**SEZIONE TUTELA E VALORIZZAZIONE DEL  
PAESAGGIO**

**Oggetto: PV-INVEST PROJECT 1 S.r.l. - Impianto "Li Sali" - PAUR ai sensi dell'art. 27 bis del D.Lgs. n. 152/2006, inerente al progetto per la costruzione ed esercizio di un impianto fotovoltaico denominato "Li Sali" della potenza di immissione di 3,300 MW installata di 4,032 MW, e delle infrastrutture ed opere connesse e indispensabili al collegamento alla rete elettrica, in Comune di Carmiano (LE), alla località Li Sali.**

**Conferenza di Servizi del giorno 06.07.2023**

Tavola B8: Particolare dei moduli fotovoltaici e strutture di supporto (tipo Fisso)

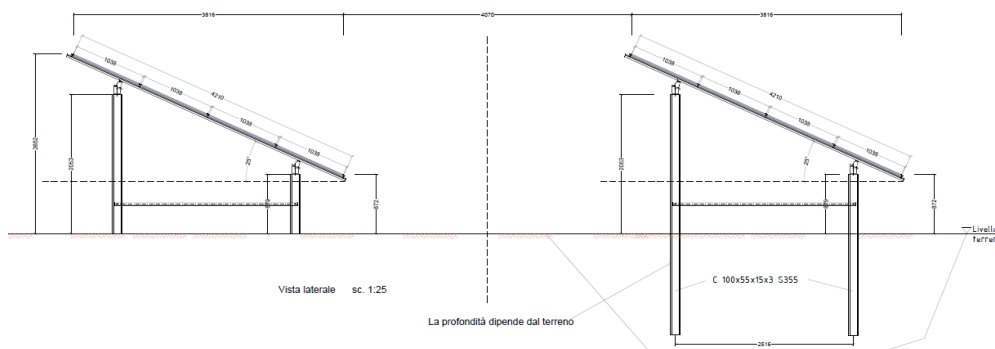
Occorre, poi, precisare che l'impianto con i pannelli posti a circa 0,872 m da terra ed alti 2,652 m sottrae suolo non solo in termini meramente quantitativi delle potenzialità produttive agricole del terreno, ma in termini di compromissione paesaggistica del suolo naturale che di per sé, in quanto tale, è un elemento che costituisce il mosaico agrario e quindi il paesaggio. L'impianto ancorché schermato, con la messa a dimora di una siepe alta 2 mt lungo tutta la recinzione, pregiudica le visuali panoramiche da e verso Villa Sali e sminuisce i valori paesaggistici dell'immobile e della su area annessa.

*Interferenza dell'impianto fotovoltaico con la fascia di rispetto di 500 (rappresentata in color magenta) da "Villa Sali".*

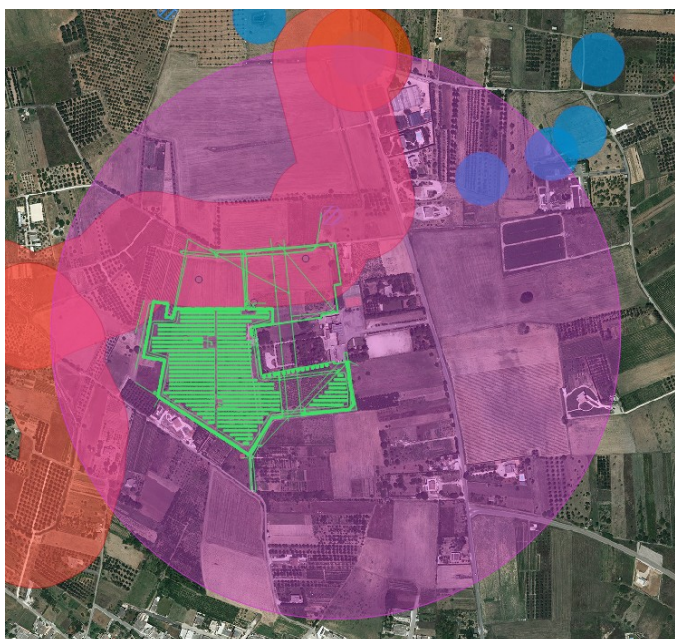
Tutto l'impianto ricade nella fascia di rispetto di 500 m di *Villa Sali*, beni sottoposti a tutela ai sensi della parte seconda del D. LGS n. 42/2004; l'art. 12 dello stesso "Verifica dell'interesse culturale" al comma 1 riporta: "Le cose indicate all'articolo 10, comma 1, che siano opera di autore non più vivente e la cui esecuzione risalga ad oltre settanta anni, sono

Pertanto la suddetta **Villa Sali**, che rientra nella categoria di immobile appartenente ad un ente ecclesiastico realizzato più di settanta anni fa, (fino a quando gli enti preposti non verifichino la sussistenza dell'interesse artistico e storico, archeologico o etnoantropologico) **resta un bene culturale tutelato dalla parte seconda del codice come da art. 10 co.1) la cui fascia di rispetto di 500 non è area idonea all'installazione di impianti FER.**
